### ROZWIĄZANIE UZYSKANIA ODPORNOŚCI OGNIOWEJ REI60 DLA STROPU O KONSTRUKCJI DREWNIANEJ

Strop drewniany, pomiędzy II pięciem, a poddaszem w budynku OPS, przy ul. Traugutta 10, 48-200 Prudnik. Aby uzyskać wymaganą odporność ogniową REI 60, należy zabezpieczyć zgodnie z poniższym rozwiązaniem systemowym firmy PROMAT Techniczna Ochrona Przeciwpowarowa Sp. z o.o. :

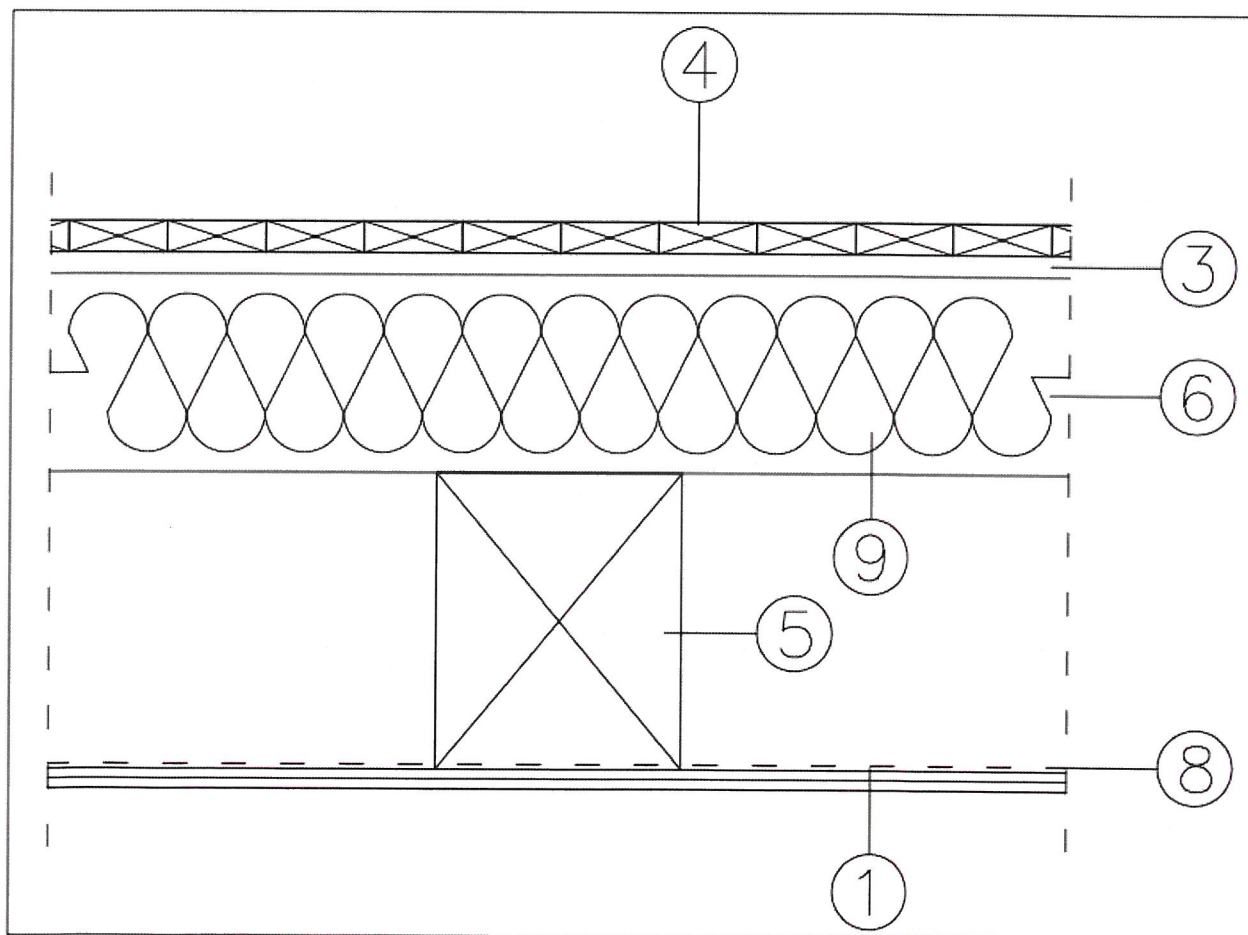
... 5.24.2010... 2010... 20.11.17  
Zgodność projektu z wymaganiami ochrony  
przeciwpożarowej stwierdzam  
bez uwag z uwagami
